## 敦賀発電所1号炉

廃止措置計画変更認可申請/原子炉施設保安規定変更認可申請の  
概要及び適合性等について

2019年12月16日  
日本原子力発電株式会社

図 圧縮減容装置の使用に伴う放射性気体廃棄物の処理の概要図

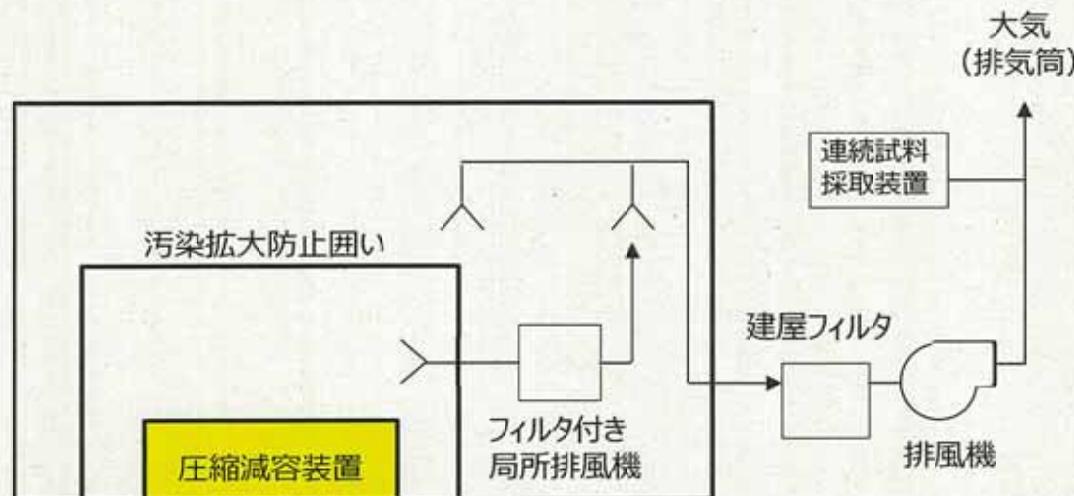
圧縮減容処理による周辺公衆への影響について、圧縮減容装置の操作により、廃棄物に付着した放射性物質が押し出される形で粒子状放射性物質として周囲に拡散するおそれがあるため、装置は汚染のある管理区域内に設置し、汚染拡大防止囲いにて囲ったうえで、内部の空気をフィルタ付き局所排風機により浄化しながら排気することにより、装置周囲への放射性物質による汚染の拡大を防止する。

また、管理区域内の空気は、フィルタを備えた換気設備により浄化しながら排気するため、発電所周辺への拡散は防止できることから、周辺公衆への影響を考慮する必要はない。

図中の圧縮減容装置以外の汚染拡大防止囲い等一式は、廃止措置計画図8－1～3（20, 21ページ）に示す原子炉本体等解体準備期間、原子炉本体等解体期間及び建屋等解体期間の放射性気体廃棄物の処理フローと同様とする。

## (参考) 圧縮対象物の性状及び処理フロー

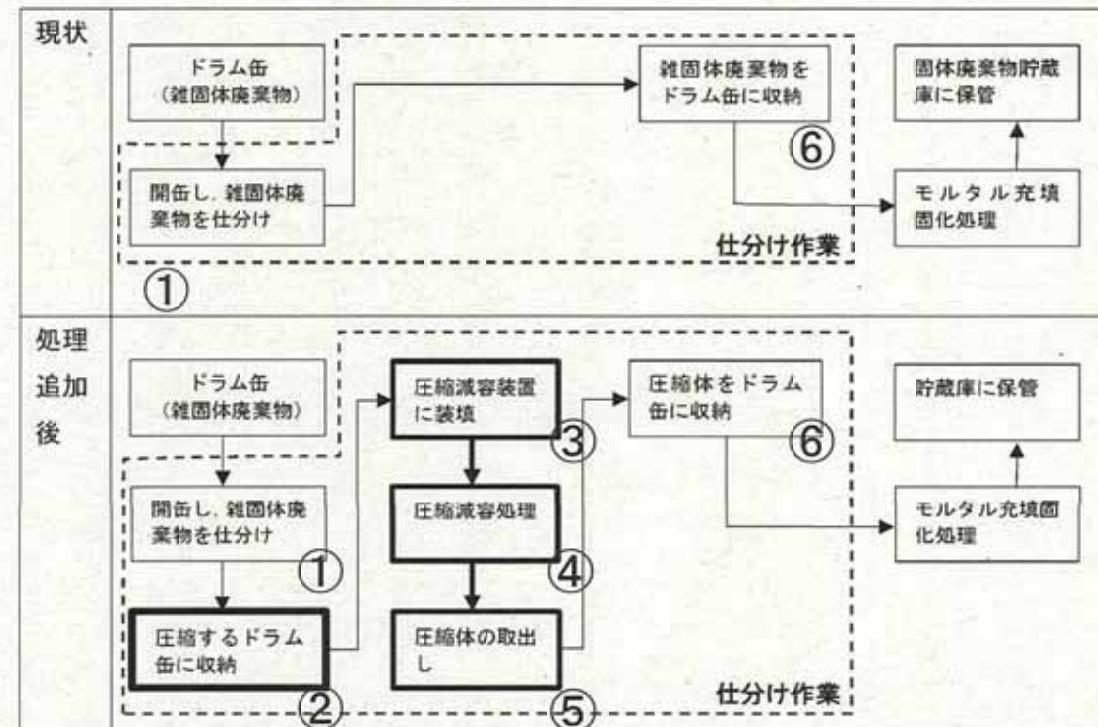
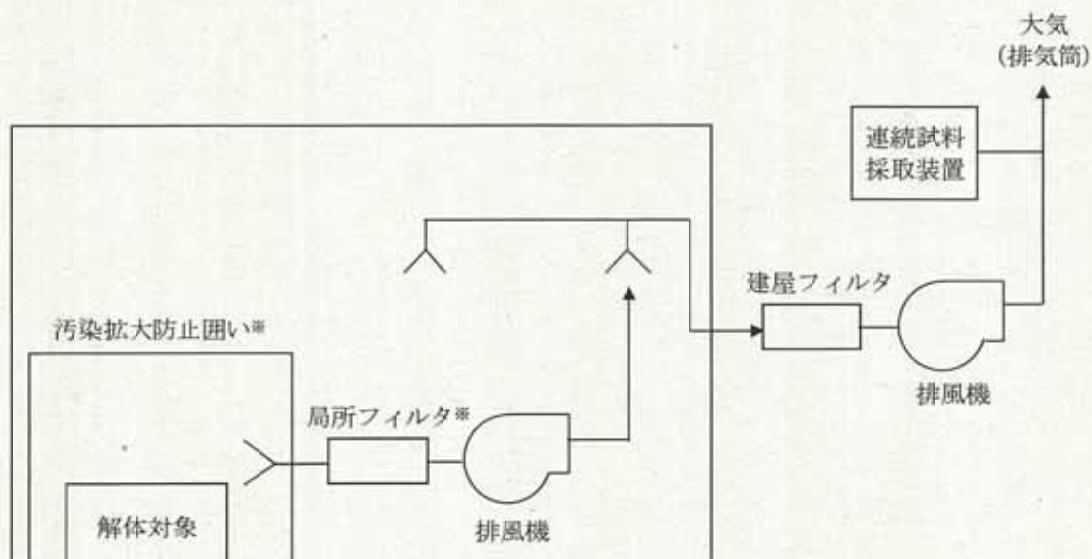
処理フローは、次の①～⑥の順であり、次の⑥に掲げるドラム缶に収納するまでの仕分け作業の一部として実施する。

- ①ドラム缶を開缶し、雑固体廃棄物を仕分け
- ②圧縮するドラム缶に収納
- ③圧縮減容装置への装填
- ④圧縮減容処理
- ⑤圧縮体の取出し
- ⑥圧縮体をドラム缶に収納

このフローにおいて①、②及び⑥は通常実施している作業であり、これに伴う作業従事者の線量は既認可の申請書に記載されている放射線業務従事者の作業に包絡される。今後、圧縮減容装置の導入に伴い③、④及び⑤の処理が加わる。
